Avis délibéré
de la Mission régionale d'autorité environnementale
Corse

sur le projet de centrale photovoltaïque sur la commune de
Vignale

**N° MRAe
011466/AP**

Figure 2 : l'implantation des panneaux (source : étude d'impact)

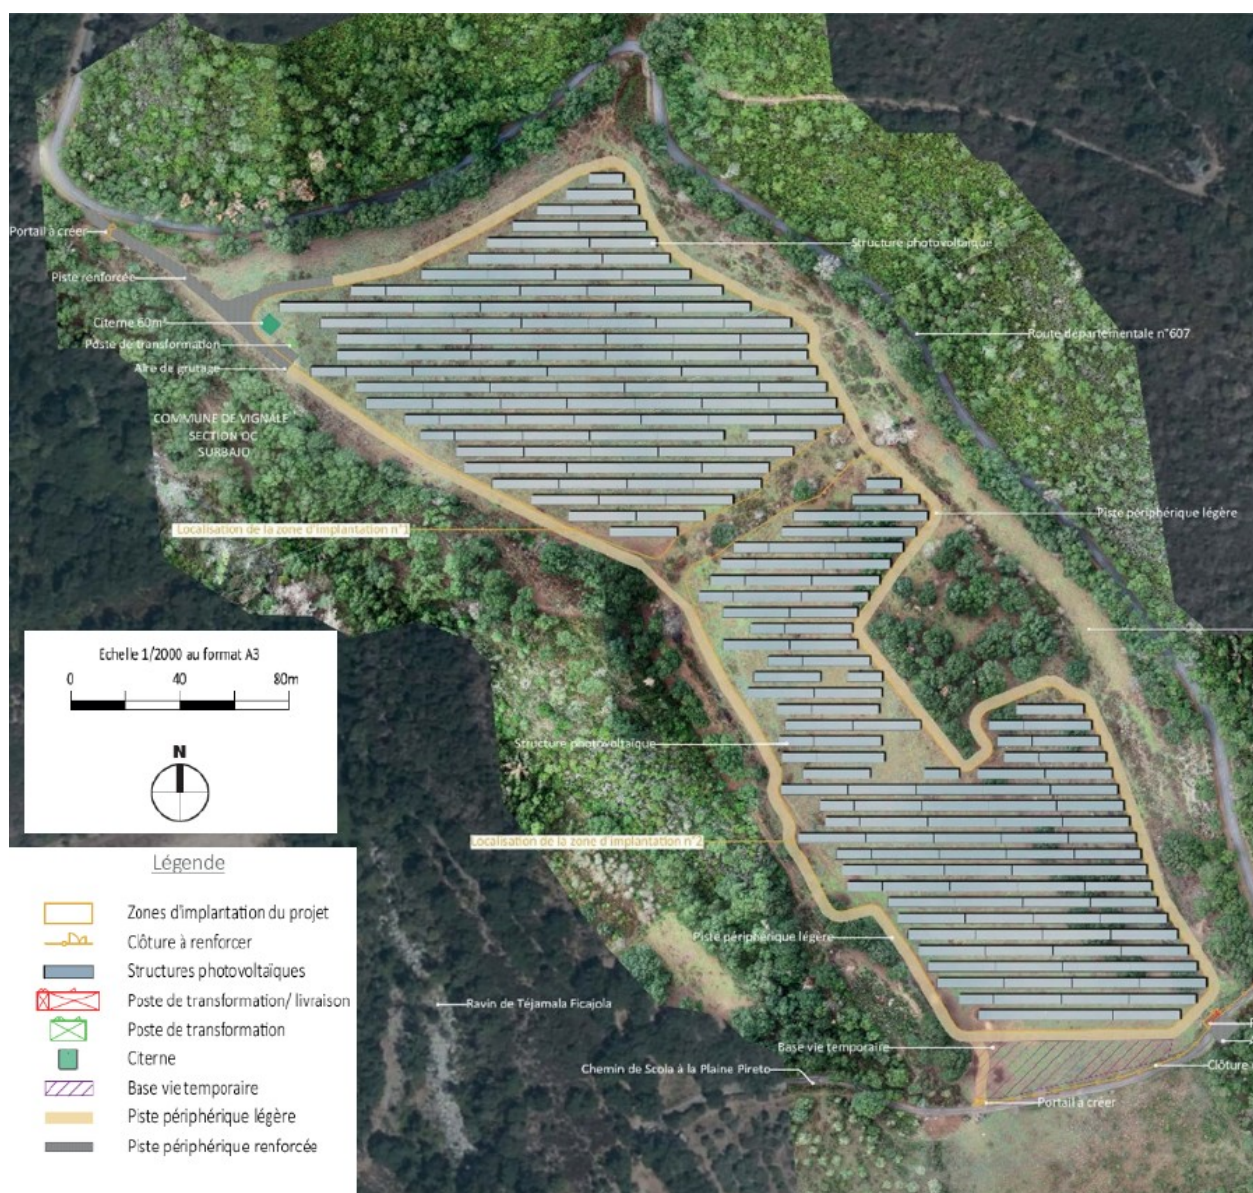
2 Soit 43 % d'emprise, au dessus du critère de 40 % maximum défini dans le décret n° 2024-318 du 8 avril 2024.

La MRAe note que l'étude d'impact aborde succinctement ce sujet, sans analyser les incidences de ce raccordement, notamment en phase travaux et l'enfouissement des câbles jusqu'au poste source. Le dossier n'indique pas non plus si le poste source dispose de capacités suffisantes pour accueillir ce nouveau raccordement ou s'il devra faire l'objet d'aménagements complémentaires pour pouvoir absorber la puissance de ce nouveau parc.

La MRAe recommande d'évaluer les incidences environnementales du raccordement de la centrale au réseau électrique et de justifier la capacité d'accueil du poste source envisagé.
